**INFORME DE HITO DE CONTROL**  
**N° 039-2024-OCI/0344-SCC**

**PROYECTO “CREACIÓN DEL SISTEMA DE DRENAJE  
PLUVIAL EN EL P.J. LA BALANZA, DISTRITO DE CHIMBOTE,  
PROVINCIA DE SANTA, DEPARTAMENTO DE ANCASH”**

**HITO DE CONTROL N° 2 – VALORIZACIÓN DE OBRA N° 2**

**PROPUESTA TÉCNICA PRESENTADO POR EL ESPECIALISTA SANITARIO DEL CONTRATISTA A  
SEDA CHIMBOTE, RESPECTO A LA INTERFERENCIAS EN EL JR. MANUEL RUIZ  
IMAGENES N<sup>OS</sup> 10 Y 11**

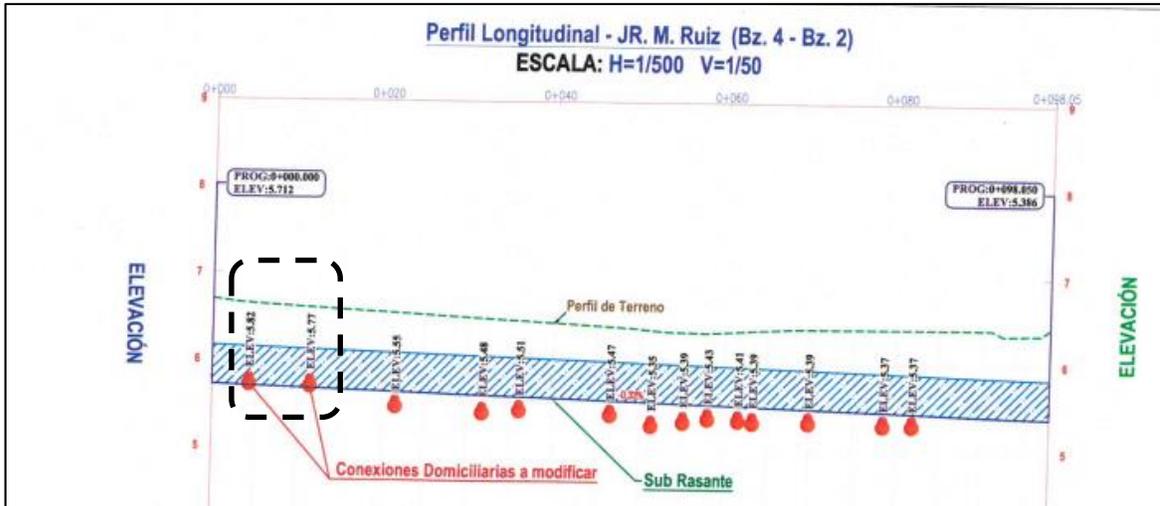
Al respecto, de las imágenes mostradas se puede observar que del replanteo realizado por el Contratista se estarían presentando incompatibilidades con las cotas topográficas de los distintos elementos de drenaje del sistema pluvial, tanto existentes (Drenes y buzones) como los proyectados (Buzones de arranque y llegada) que requerirían de absolución técnica por parte de la supervisión y de la Entidad a fin de poder dar continuidad al desarrollo del proyecto.
